2.施工階段執行狀況

圖 1-1 後崛溪三埔及壽保段護岸整體改善工程開工會勘照

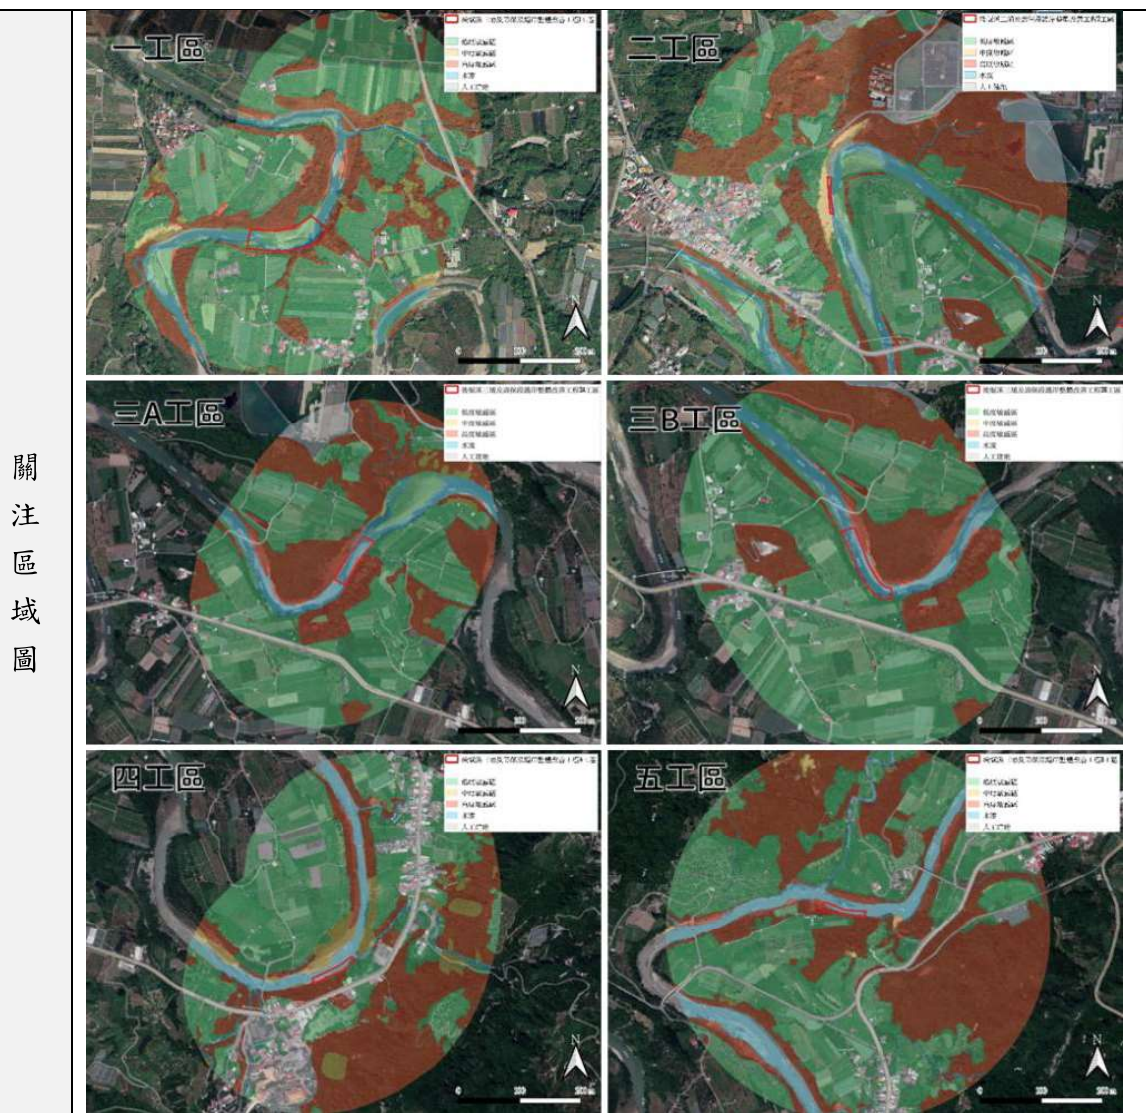
本案於 111 年 7 月 19 號與主辦機關、監造人員、施工廠商共同至工區現地進行會勘，針對前期擬定之保育對象、保育措施進行確認，相關意見如下：

A.生態團隊：本工程依規定辦理生態檢核，請施工廠商確實執行生態保育措施，施工便道路線依現場指認開設，並按月填寫施工階段生態保育措施自主檢查表，提送監造及生態團隊。如有執行困難之處也請盡速告知監造及生態團隊。

B.施工廠商：3A 工區新設石籠護岸所需石料為現場篩取，原定

採石位置為 3 工區右岸的灘地，若禁止開挖則無石料可用。

C.第六河川局：1.請施工廠商提供施工便道預定開設路線及 3A 工區現地採石的預計範圍。2.本案以就地取材、減少外運為原則，多處工區石籠護岸以篩取現地塊石優先，塊石較少的工區則採外購方式，留下部分於河道內，希望措施能保留一些彈性。

圖 1-3 後崛溪三埔及壽保段護岸整體改善工程一工區便道打設及移除入侵種預定位置

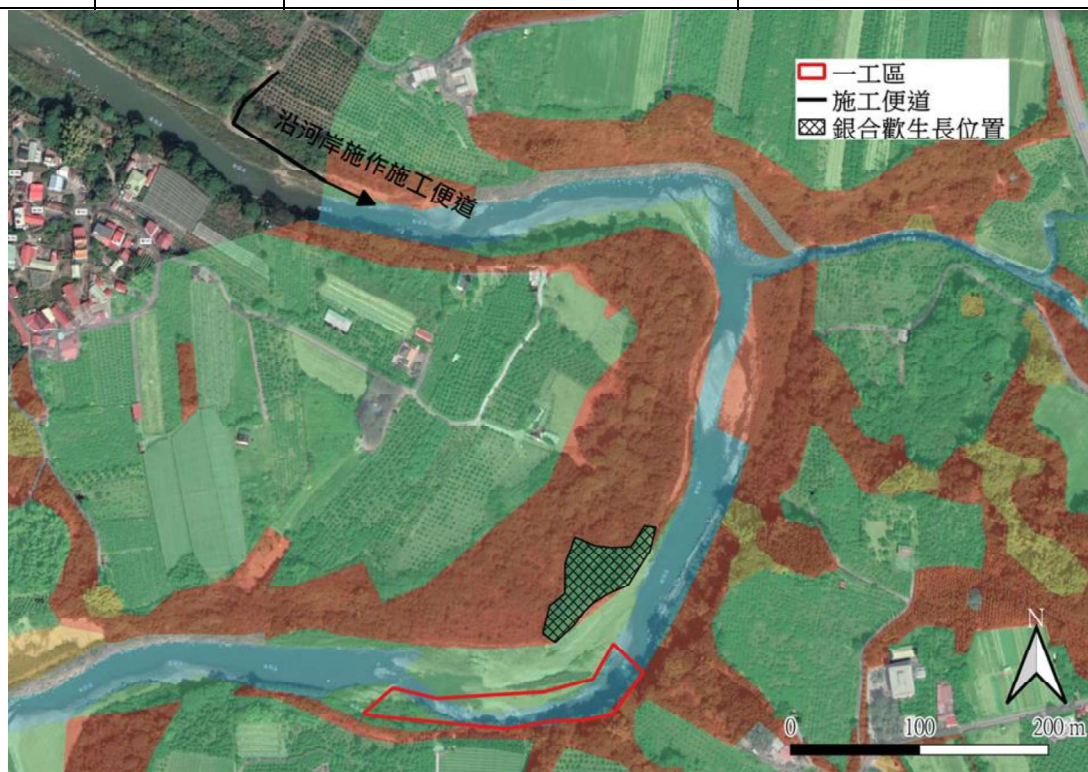
生態議題	關注物種及棲地	保育措施	示意圖或設計圖
迴避保育類潛在棲地	鳳頭蒼鷹、台灣畫眉	施工及其所需空間是否優先利用裸露地及農地，並盡可能迴避次生林及規劃固定路線	見下圖 4.1-1~4.1-5
外來入侵種防治	入侵種銀合歡	施工整地及開挖坡面時，將一、二工區銀合歡生長密集	見下圖 4.1-1、4.1-2

生態議題	關注物種及棲地	保育措施	示意圖或設計圖
		處剷除並深埋。如需外運清理，建議高溫焚燒或深處掩埋。	
水域環境維持	水質維護	施工過程機具進入河道應設置土堤、過水涵管或圍堰之排擋水設施，避免機具過度擾動水體，影響原生魚類棲息環境。
